ул. И. Луцкевича, 32

Фрагмент плана 1 этажа в осях А/3-7

7-12.12.5 - AP.1				
1	Зам.	И.И. Ивашкин	09.22	Экспериментальный многофункциональный комплекс "Минск-12" 12-я очередь строительства. Проект застройки				
Изм.	Квал.ч.	Лист	№ док.	Подпись	Дата			
ГМП	Сokolov				05.21			
ГАП	Бандарюкова				05.21			
Утвердил	Сokolov				05.21			
Проверил	Пересечкин				05.21			
Разработал	Бандарюкова				05.21			
Н.контр.	Бандарюкова				05.21			
				Жилой дом №12.5 по з/п.		Стадия	Лист	Листов
				Фасад 1-9 Цветовое решение		С	21	10
						ИООО "Дана Астро"

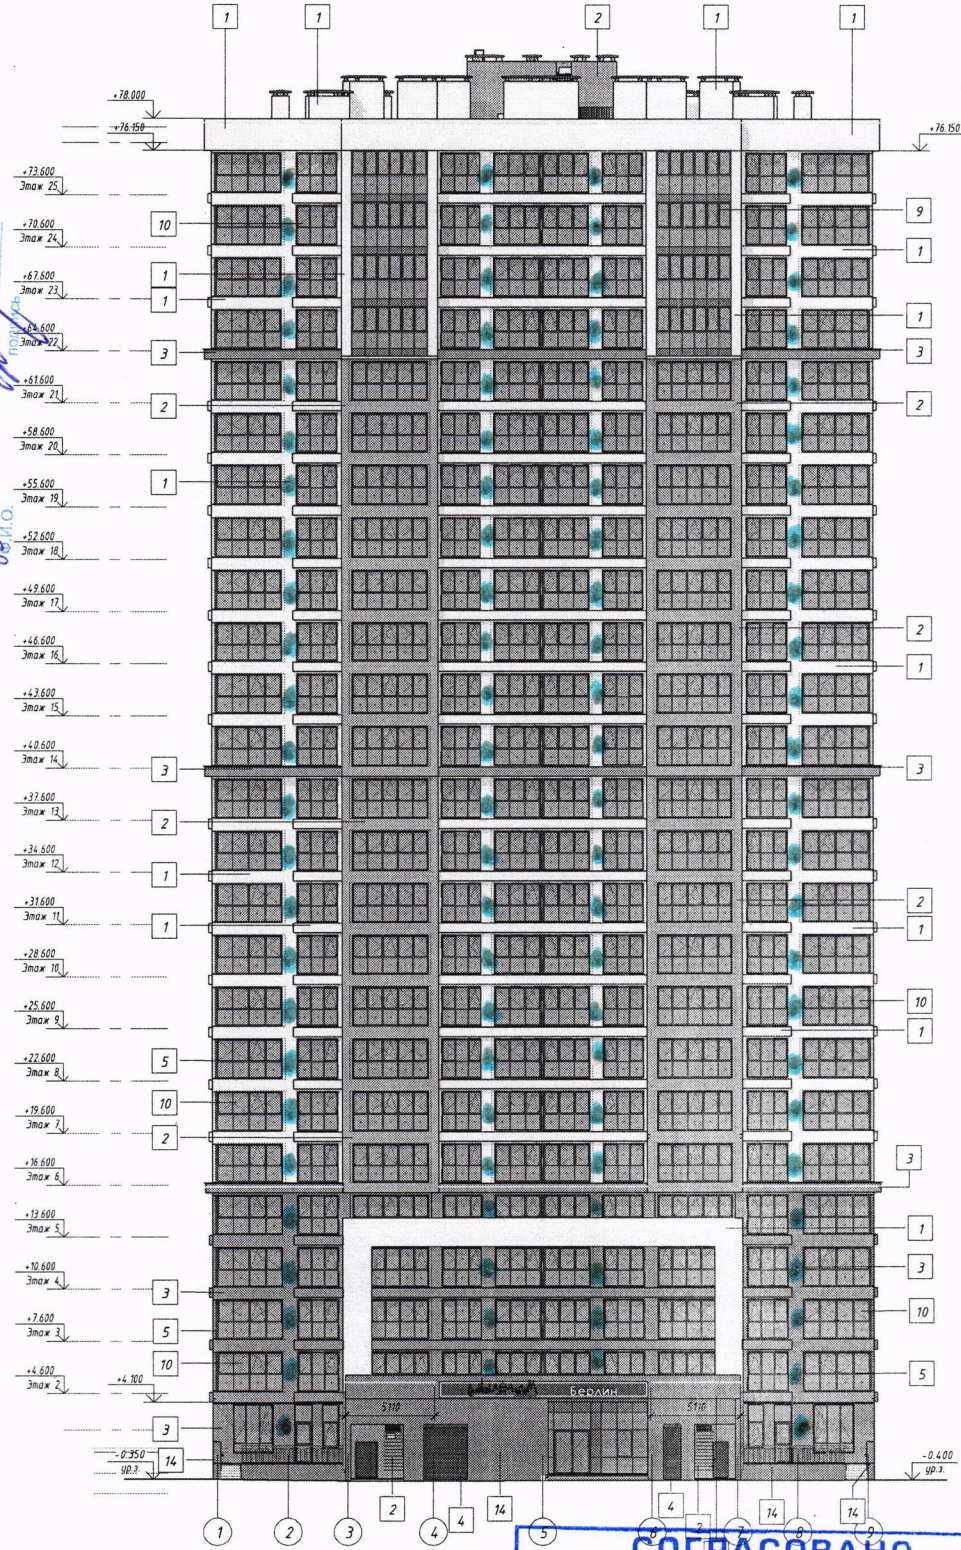
- подсветка лентой по фасаду

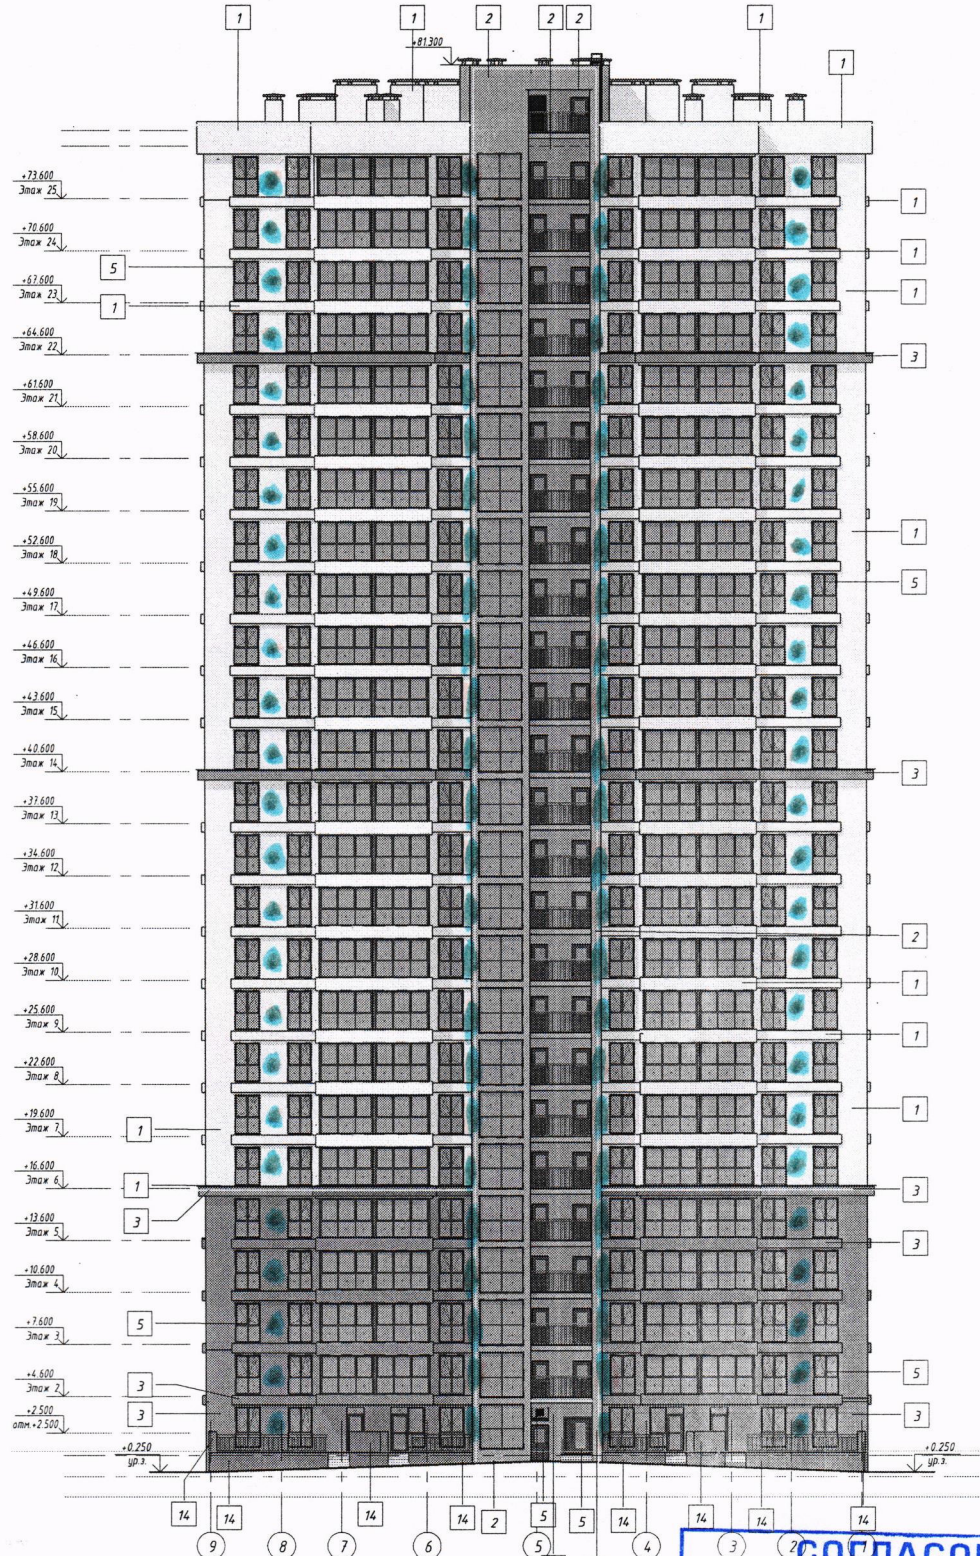
Водотведение конденсата наружного блока кондиционера выполнять через систему канализации квартиры. Установка декоративного короба (экрана) для наружного блока кондиционера должна соответствовать цвету фасада здания. Установка спутниковых антенн предусмотрена на кровле.
